「臺南市政府建造執照及雜項執照簽證項目抽查復核小組」  
112 年度第 4 次復核會議

會議記錄

開會時間：112 年 7 月 24 日(下午 2 時 00 分)

二層平面修改前後對照

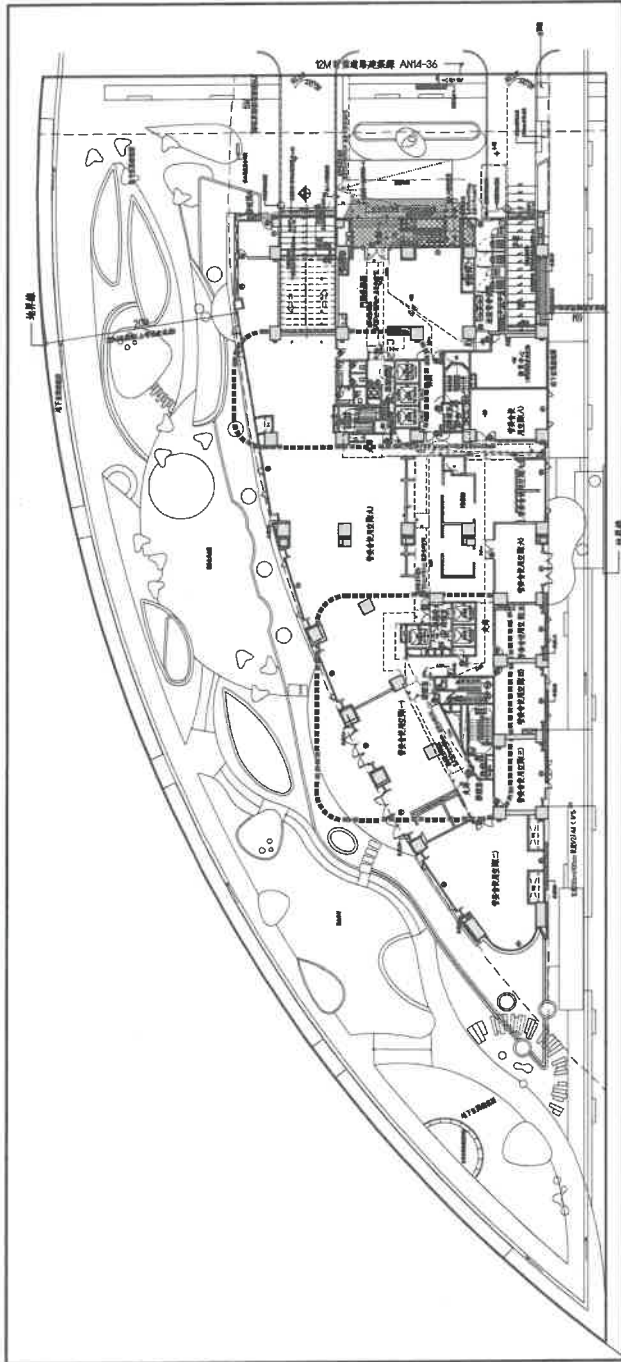
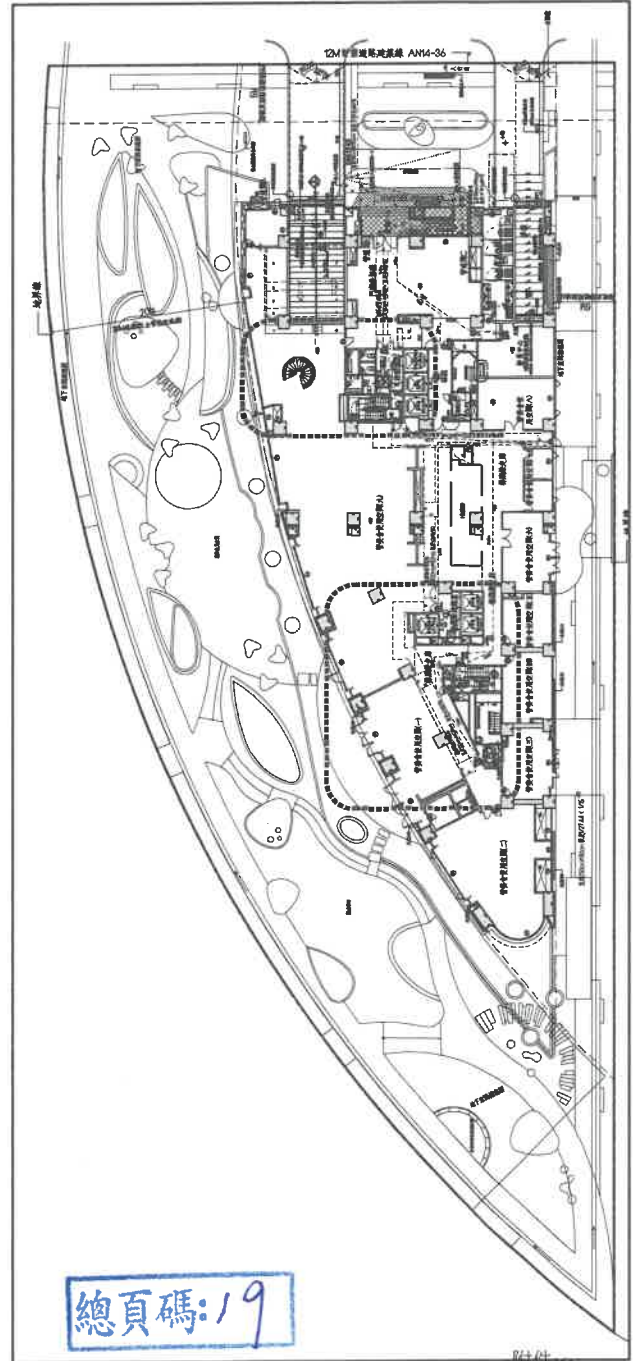
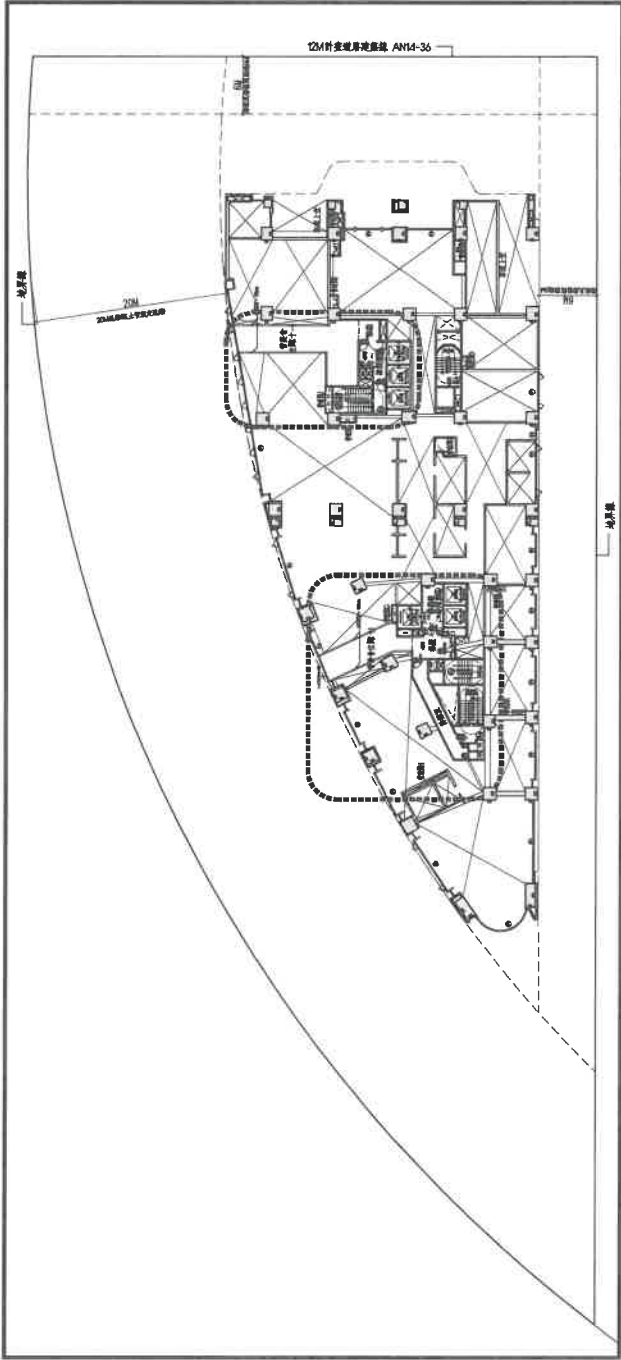
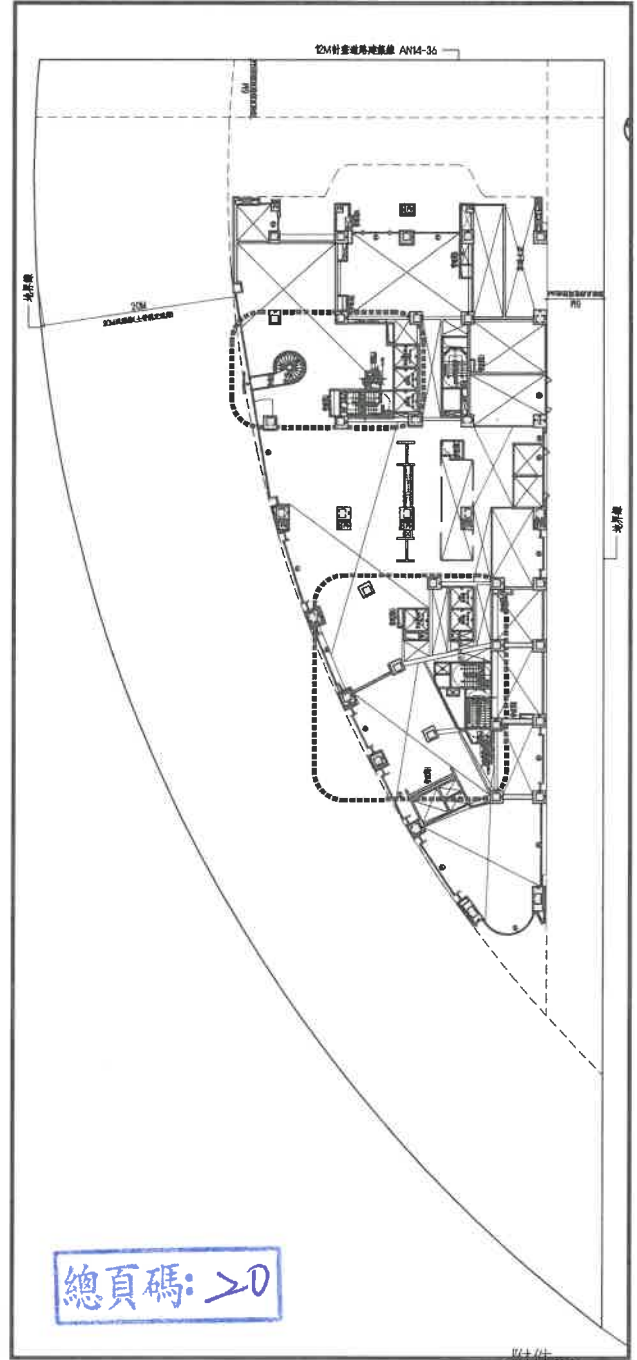
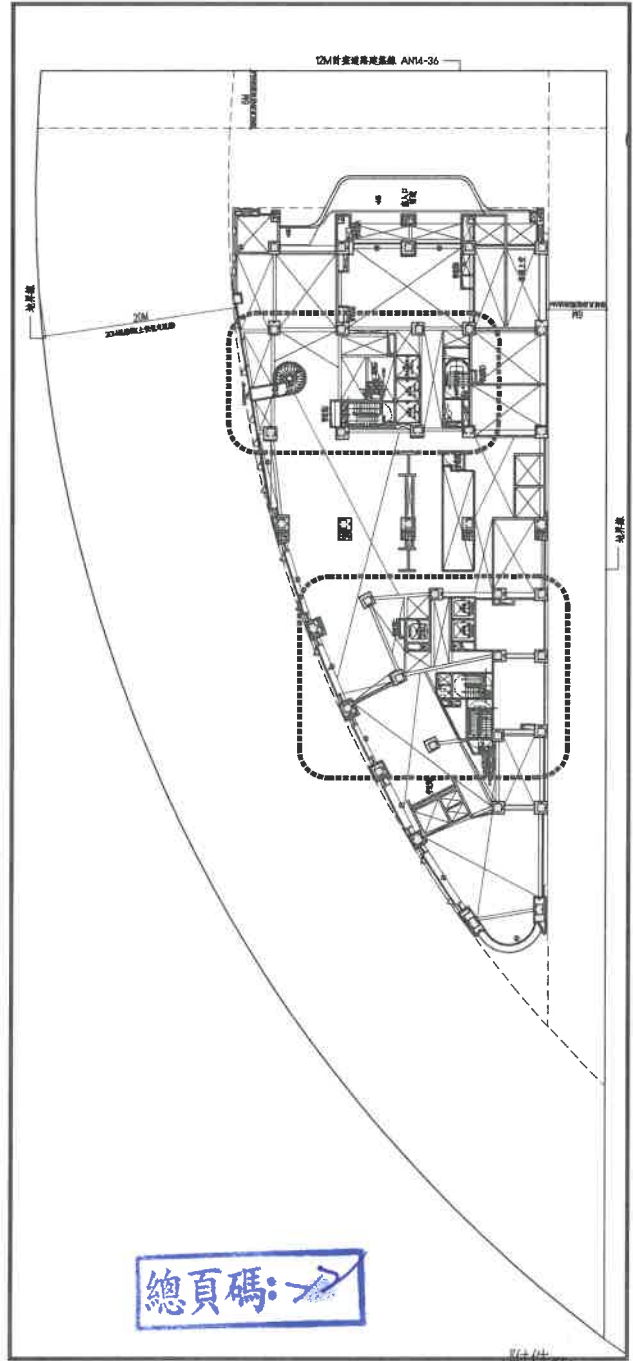
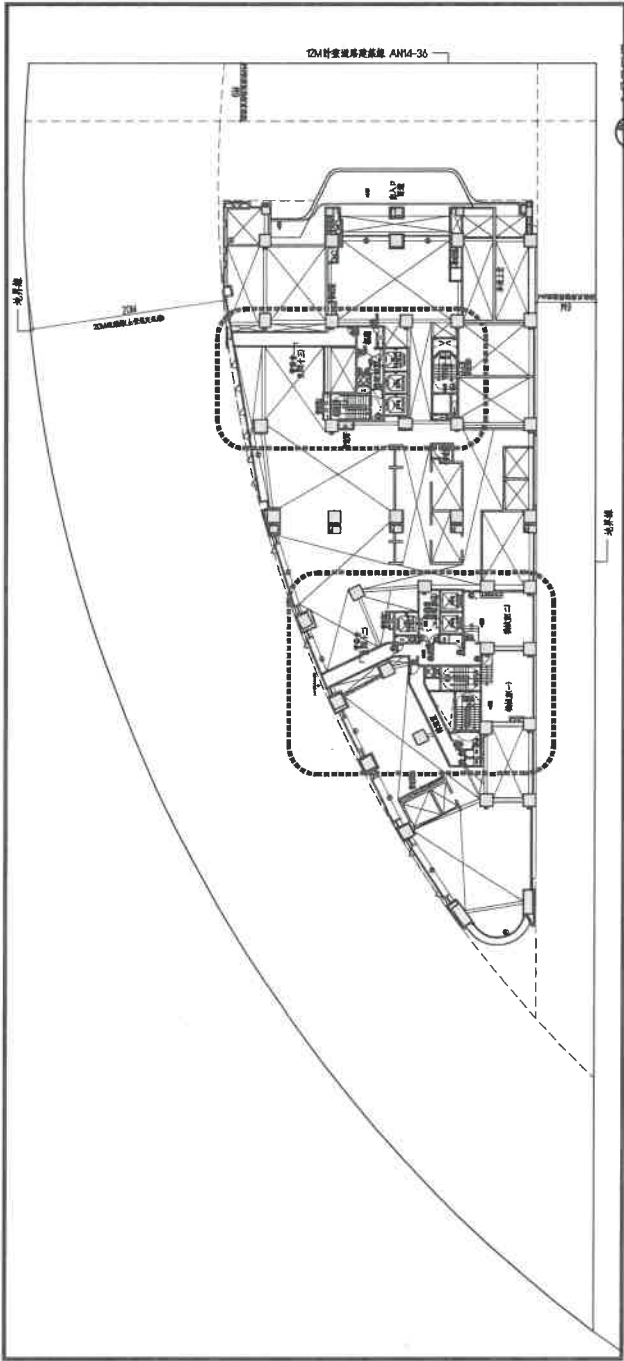
提案十：上曜建設開發股份有限公司於臺南市安南區國安段1560-1地號建築基地，原以申請領有（110）南工造字第03519號建造執照（新建地下6層地上35層集合住宅）在案；因本案1F~3F為挑空區且整層無居室空間，考量挑高空間整體性，現擬取消部分梯廊等過道空間，並增設一處設備室及旋轉梯，爰是否得視為緊急替代口平台？詳如說明，提請討論。（提案人：臺南市建築師公會）

- 一、上揭2F、3F僅設置特別安全梯、安全梯、昇降機外，並無供住戶使用之居室空間（僅設置設備室等；詳本案提案附件-平面圖）所示，按建築技術規則建築設計施工編（以下簡稱本編）第107款第1目規定，建築物如有整層非供居室使用之樓層，其緊急昇降機得免於該樓層設置（內政部93.03.05內授營建管字第0930082533號函），又同編第一百六十七條實屬設置無障礙設施確有困難，經當地主管建築機關核准者，得不適用本章一部或全部之規定，本案設備室僅供非行動不便者操作使用，爰擬排除設置無障礙設施，併予敘明。

二、惟本案依建築技術規則施工編第 108 條及第 109 條規定之緊急進口或其替代窗戶或開口仍需每層設置，故前揭增設之設備室及旋轉梯，可否視同緊急替代口平台？敬提請討論。

**臺南市建築師公會意見：本案採個案決議：  
本案修正後之設計圖說符合本編規定。**

**決議：本案修正後之設計圖說經臺南市建築師公會決議，符合本編規定，並仍由原設計人簽證負責。**
